玄海原子力発電所3号炉 高経年化技術評価に係るヒアリング
コメント反映整理表<コンクリート構造物>

2023年8月15日 九州電力㈱

玄海原子力発電所3号炉
高経年化技術評価
(コンクリート構造物及び鉄骨構造物)

補足説明資料

なお、回帰分析に当たっては、中性化の影響の可能性^{*1}を考慮し、コンクリート表面に近い領域の測定値について、「中性化の影響を考慮するケース」と「中性化の影響を考慮しないケース」の比較を行った結果、回帰分析における精度が高い傾向にある「中性化の影響を考慮しないケース」を採用した。気中帯、干満帯及び海中帯の回帰分析結果を図 1 に示す。

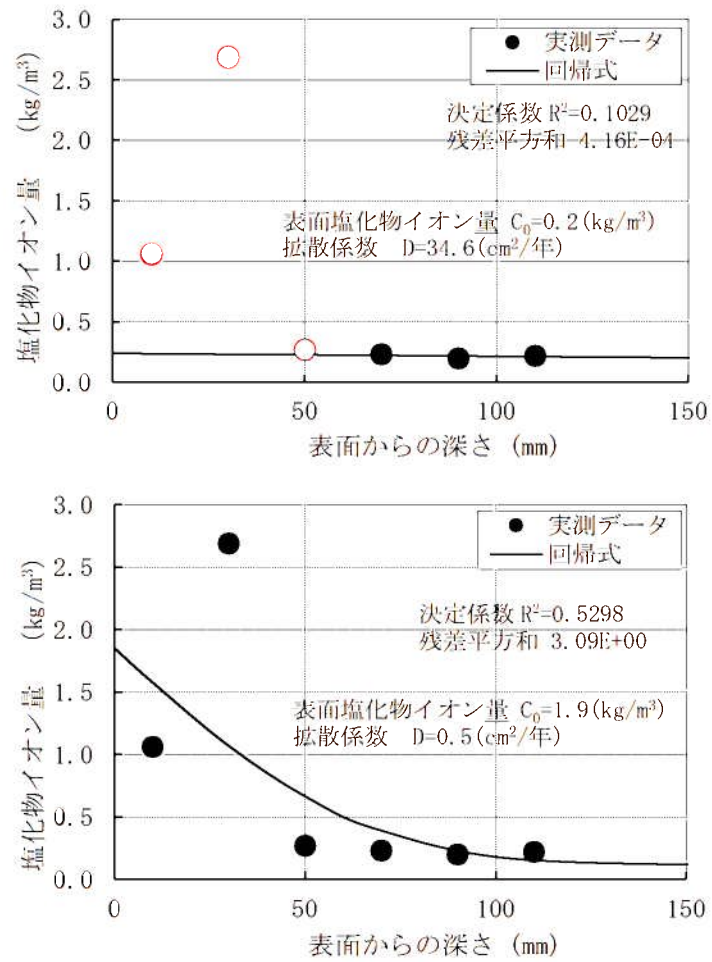
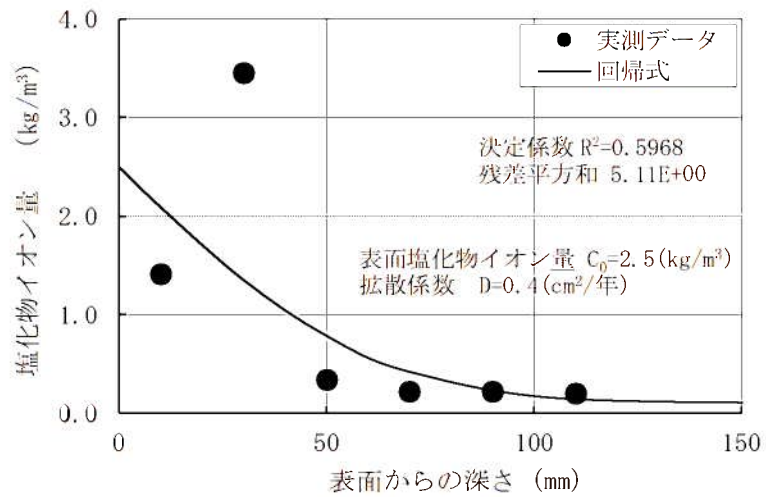
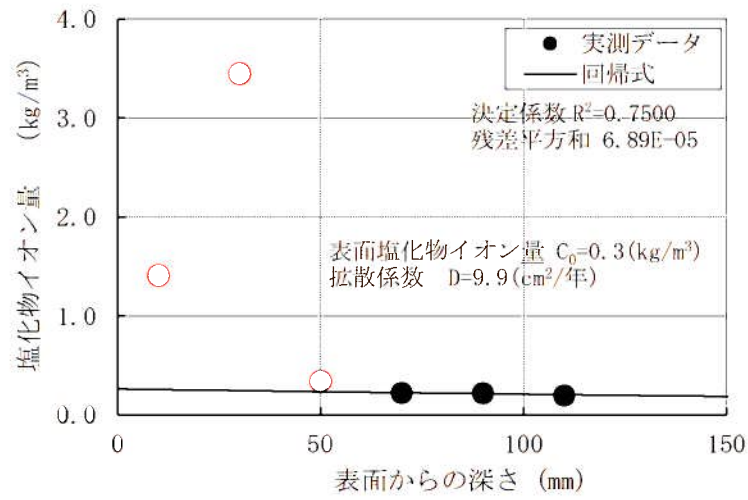
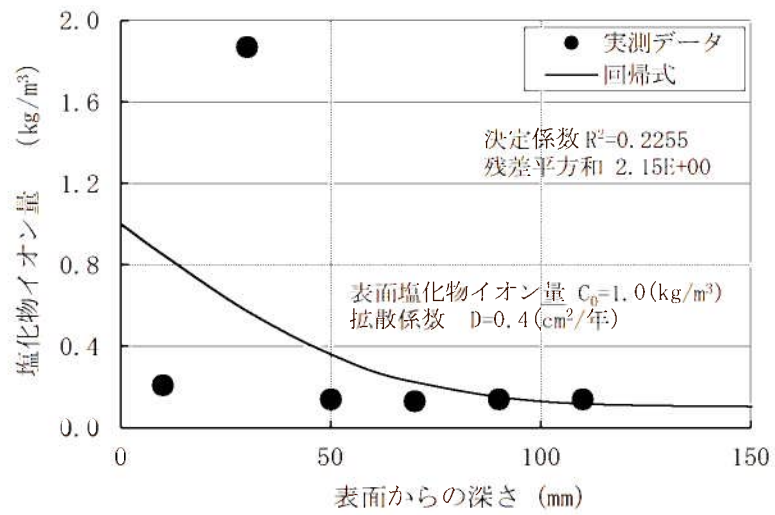
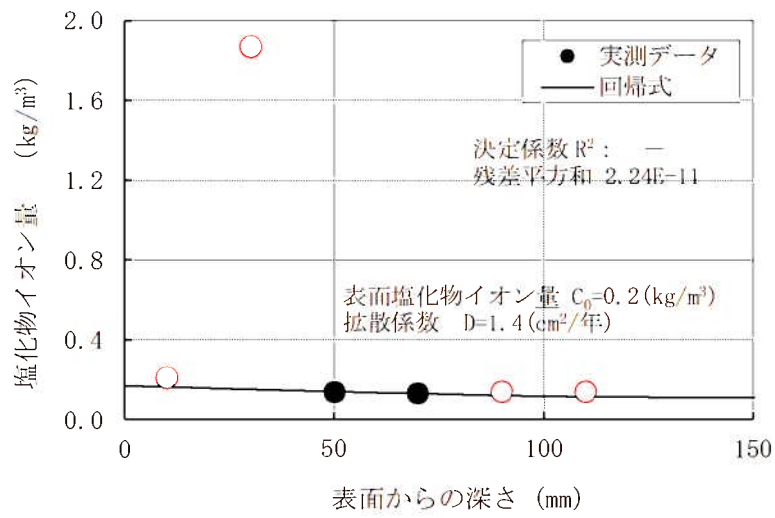
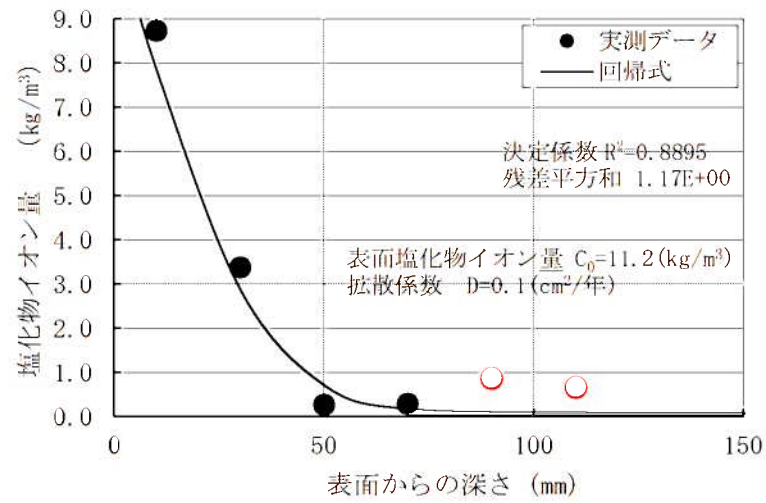
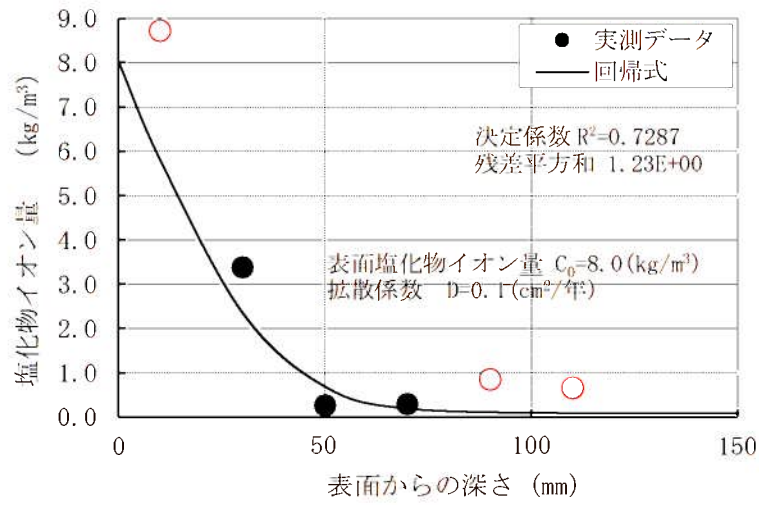
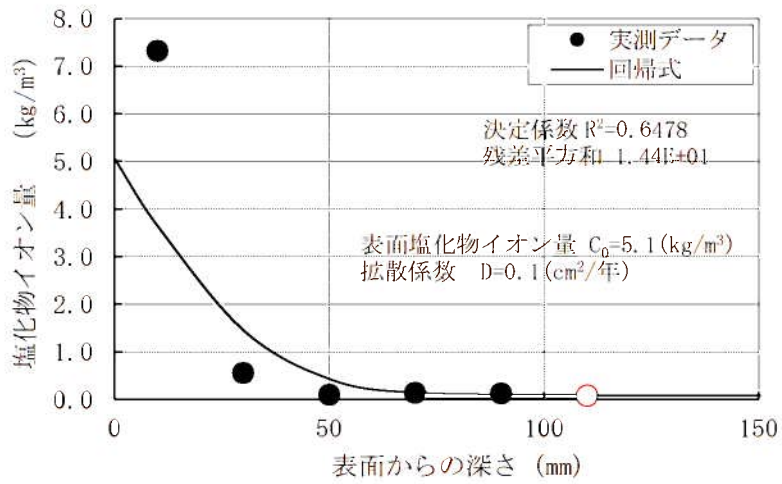
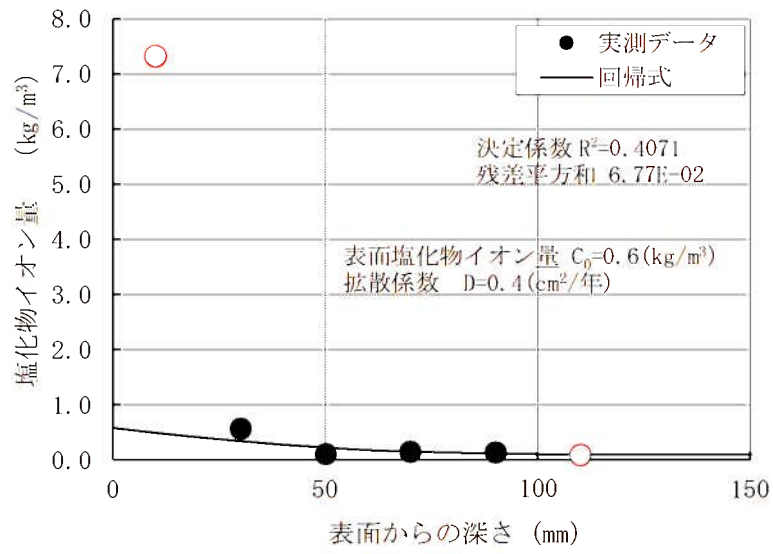
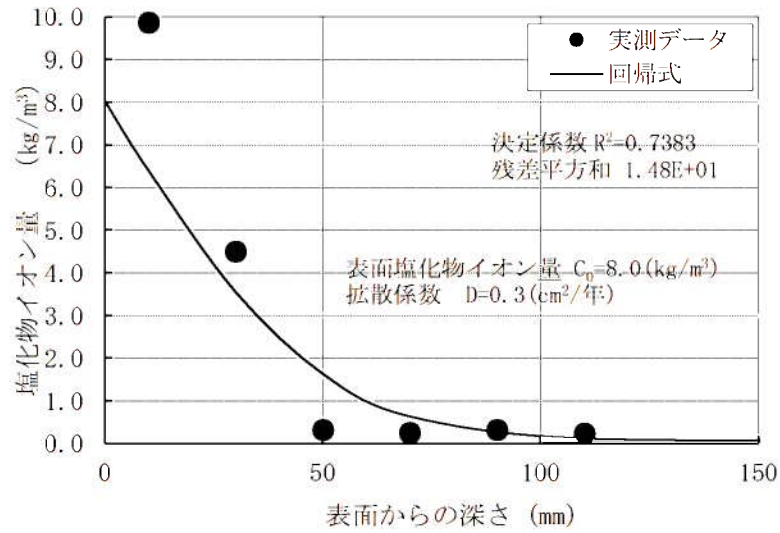
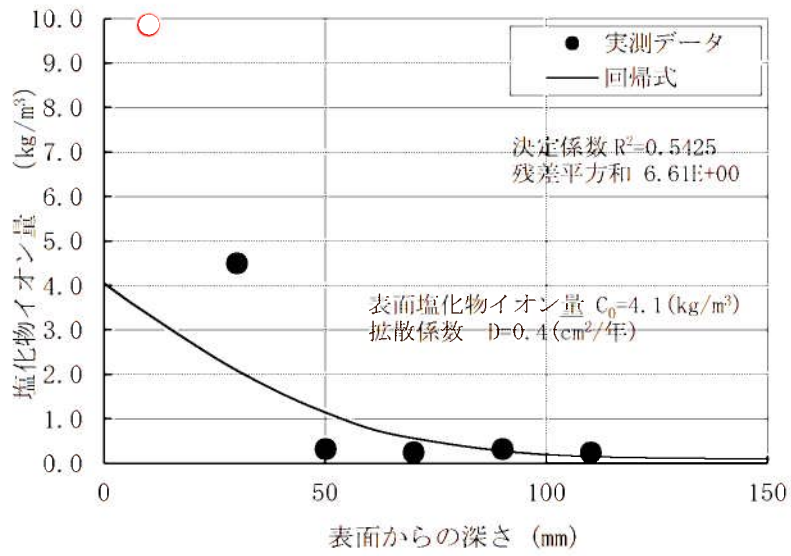
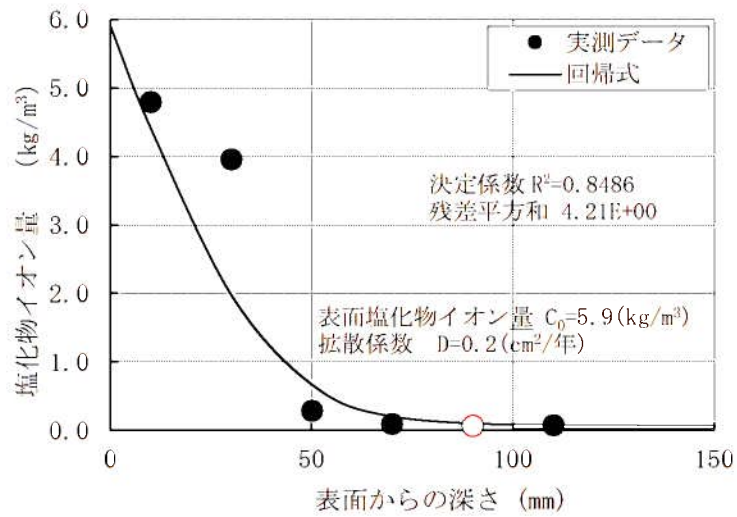
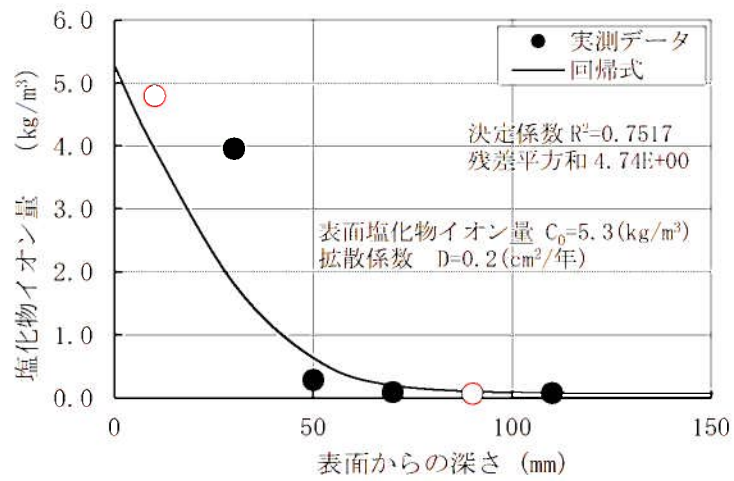
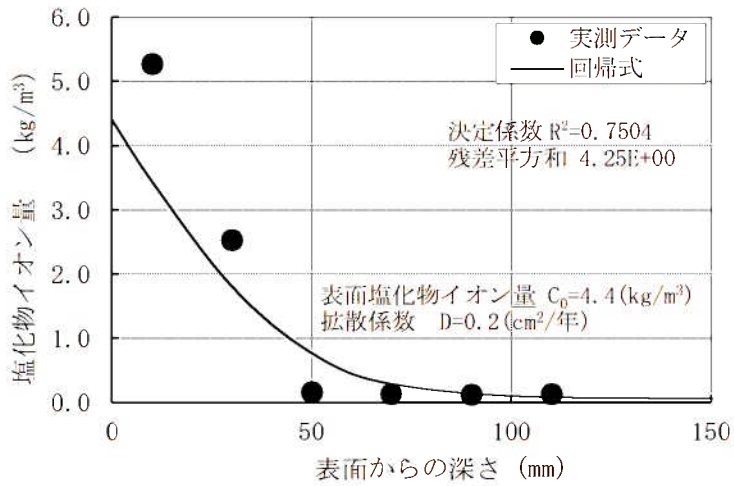
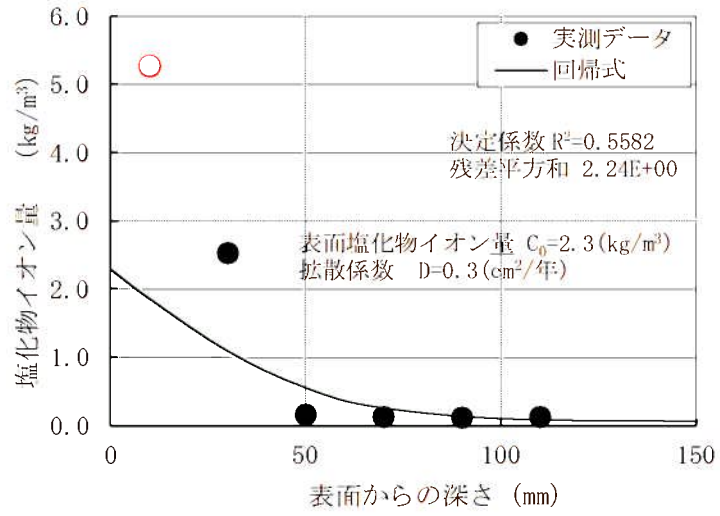
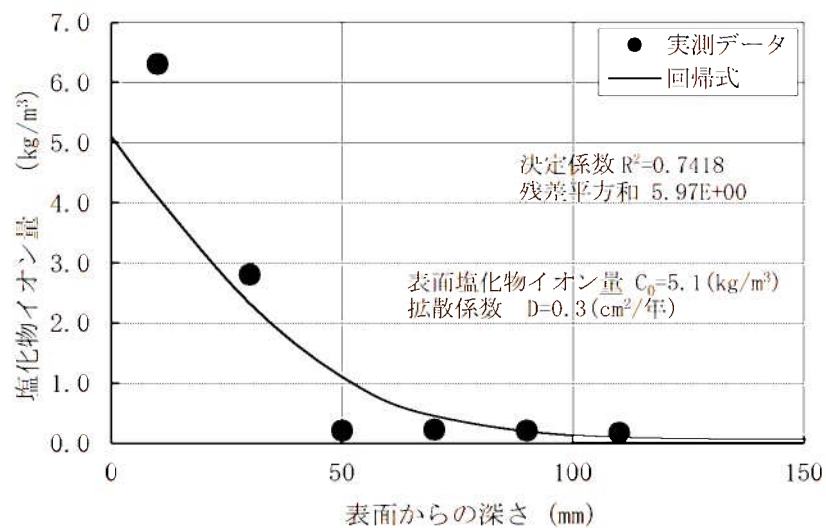
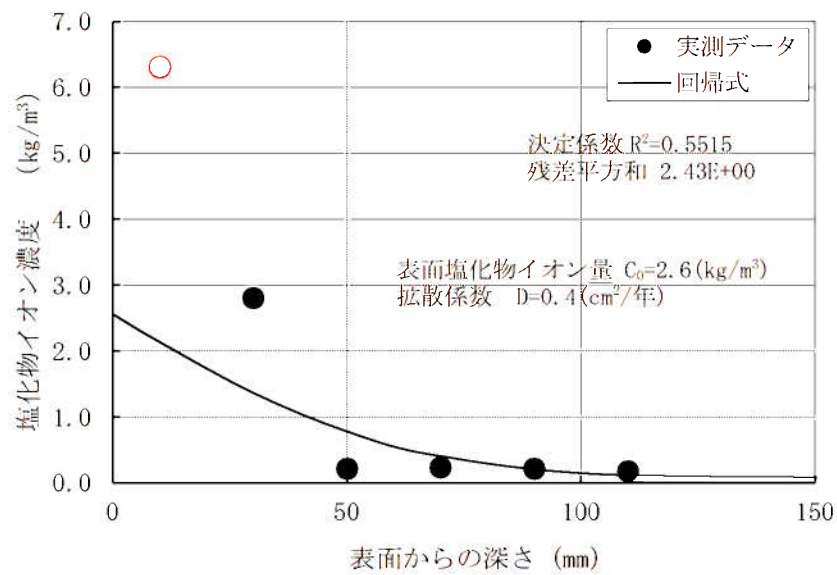
No	日付	資料名	該当ページ	コメント内容	コメント対応	回答日	完了日
1	2023年6月19日	補足説明資料 (コンクリート構造物)	1-2	別紙1の定期点検一覧表について、設備箇所、点検事項、点検頻度、点検方法等の詳細を記載すること。	玄海原子力発電所 土木建築業務要領に基づき、別紙1の定期点検一覧表の記載を充実した。 [補足説明資料 別紙1]	7月25日	7月25日
2	2023年6月19日	補足説明資料 (コンクリート構造物)	12-7 12-8 12-9 12-11	図1について中性化深さ+1cm以外の領域においてデータを棄却している試料について、棄却判断の理由を記載すること。	土木学会規準(案)※1に従い、中性化深さ+1cm以内の棄却のほか、隣接する前後の深さ位置での測定結果と著しく異なるデータ(SP-ci-3u-4)、全塩化物イオン濃度と初期含有全塩化物イオン濃度が同じ値となり適正な回帰分析が難しいデータ(SP-ci-3u-5、SP-ci-3u-7)についても棄却している。また、塩化物イオンが深さ方向に浸透しておらず適正な回帰分析が難しいデータ(SP-ci-3u-3)についても棄却している。 以上の内容を補足説明資料の別紙12に追記した。 ※1 コンクリート委員会・基準関連小委員会 土木学会規準「実構造物におけるコンクリート中の全塩化物イオン分布の測定方法(案)(JSCE-G573-2003)」 [コンクリート構造物及び鉄骨構造物 補足説明資料 別紙12]	8月15日	8月15日

* 1: コンクリート委員会・規準関連小委員会 土木学会規準「実構造物におけるコンクリート中の全塩化物イオン分布の測定方法（案）（JSCE-G 573-2003）」（以下、土木学会規準（案）という。）によると、「中性化した領域およびそこから 1cm 以内の深部で採取された試料から得られた結果は、回帰分析を行なう際には用いないほうがよい」とされている【①】。

また、上記のほかに「隣接する前後の深さ位置での測定結果と著しく異なる結果についても、回帰分析用のデータから除外するほうがよい」とされている【②】。さらに、「測定された試料中の全塩化物イオン濃度から初期含有全塩化物イオン濃度を差し引いた値を用いて回帰分析が行なわれる」とされており、全塩化物イオン濃度と初期含有全塩化物イオン濃度が同等の場合は適正な回帰分析が難しい場合がある【③】。

なお、塩化物イオンが深さ方向に浸透しておらず適正な回帰分析が難しい場合もある【④】。

上記の①～④の理由に伴い棄却したコアの番号は以下のとおりである。

- ① 全てのコア
- ② SP-ci-3u-4
- ③ SP-ci-3u-5、SP-ci-3u-7
- ④ SP-ci-3u-3
